# ÚZEMNÍ PLÁN MĚSTA BRNA

Textová část odůvodnění **Příloha č. 4**
kapitola 18

## ROZHODNUTÍ O NÁMITKÁCH

**b) Veřejná projednání Návrhu ÚPmB z roku 2020 (červen)**

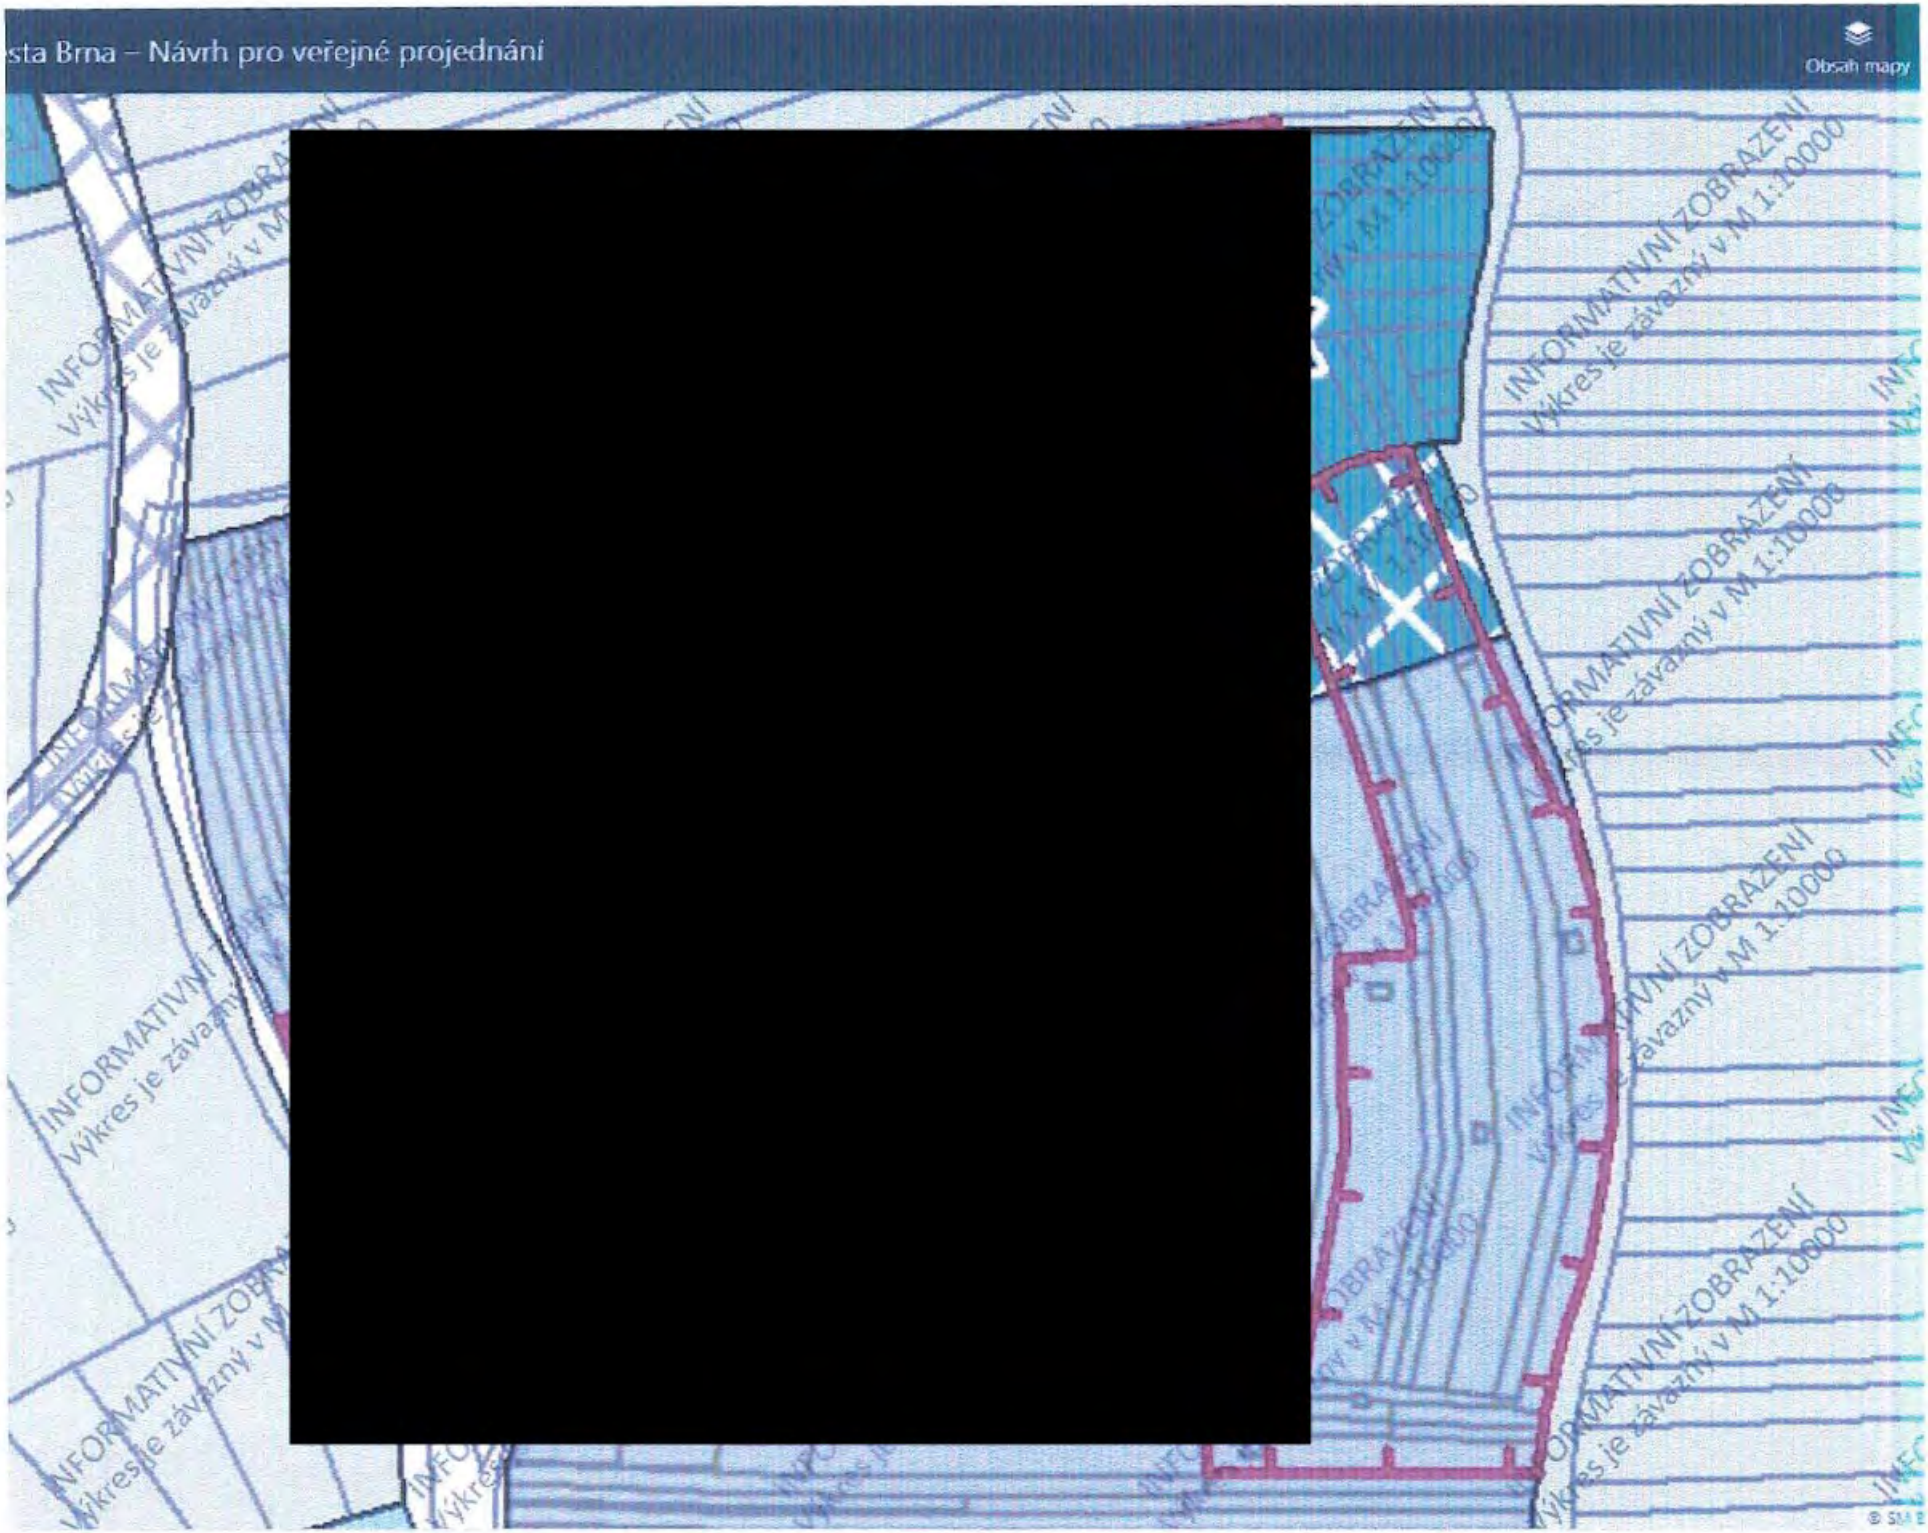
Podávám námitku, jako vlastník pozemku k návrhu změny navrhované funkční plochy K-krajinné zeleně na parcele v mém vlastnictví. Pozemky jsou již dlouhodobě využívány k zahrádkaření (individuální rekreaci) obdobně jako navazující pozemky. Neleží v ochranném pásmu Přírodní památka Netopýrky. Rovněž nenavazují na vymezený územní systém ekologické stability a změna využívání není řádně odůvodněna. Navrhovaná plocha nevykazuje žádné vyšší hodnoty z přírodního hlediska, a proto zásadně nesouhlasím s navrhovaným řešením. V platném územním plánu byla zahrádková kolonie navržena na plochu pro krajinnou zeleň, ale zde měla návaznost na biokoridor, který je nyní zrušen. Zřejmě se tedy jedná v návrhu ÚP o převzetí již nyní neaktuálních řešení.
